**Statutární město Ostrava**

**„Podpora veřejné dopravy“**

### **DODATEČNÉ INFORMACE K ZADÁVACÍM PODMÍNKÁM**

#### Kamerový dohledový systém

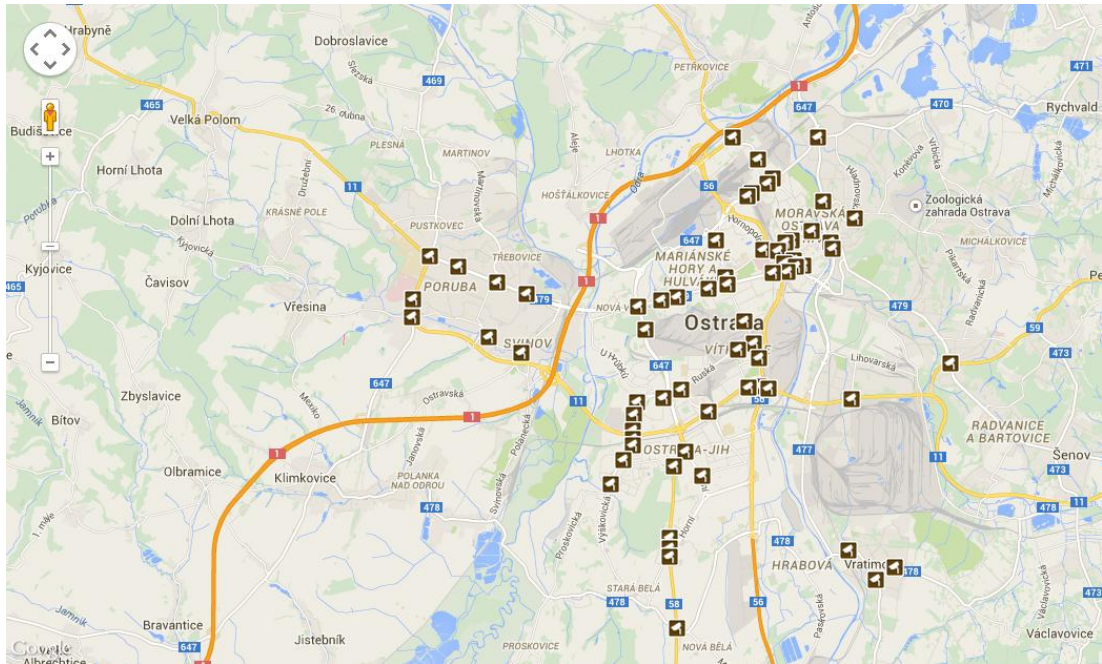
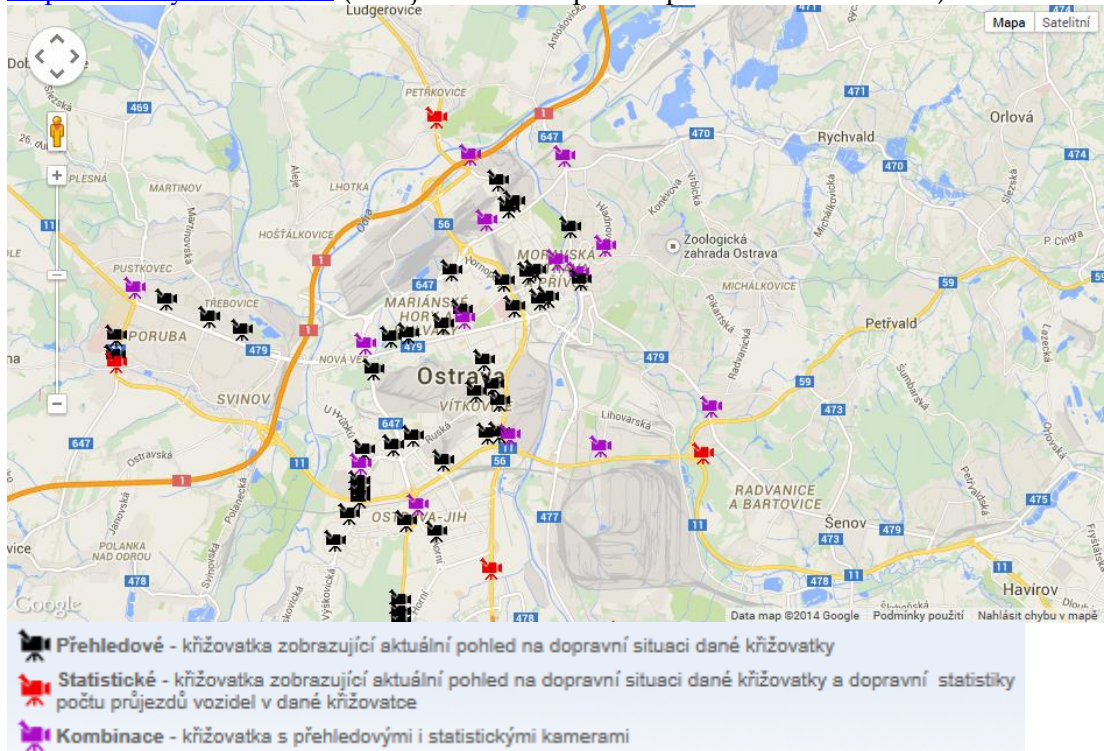
V příloze č. 1 zadávací dokumentace „Popis požadavků na systém pro dopravní centrum (DC)“ je v kapitole 2.6 požadována vizualizace stavů telematických zařízení (**dohledové kamery, meteostanice, parkování a detekce podjezdných výšek**) a v kapitole 10 je požadována integrace těchto zařízení do systému DC.

Žádáme o upřesnění rozsahu integrace těchto zařízení – seznam zařízení, typ zařízení, lokalizace zařízení (souřadnice), popis způsobu komunikace pro získávání dat ze zařízení a popis komunikačních protokolů.

Na konci loňského roku byl provozován celkem na 59 křižovatkách:

K prohlížení slouží program Security Desk, momentálně verze 5.2, tento software vyvinula společnost Genetec Inc. Security Desk je unifikované bezpečnostní uživatelské rozhraní pro Security Center platformu. Používá se pro sledování, reportování a správu kamerového systému.

Pomocí jednoduchého rozhraní je možné sledovat reálné události, vytvářet reporty, sledovat a přehrávat video. Záznam z jednotlivých kamer se archivuje po dobu 1 měsíce zpětně, následně dojde k přemazání novějším záznamem.

Budování a provozování kamerových systémů zajišťuje společnost Ovanet a.s.
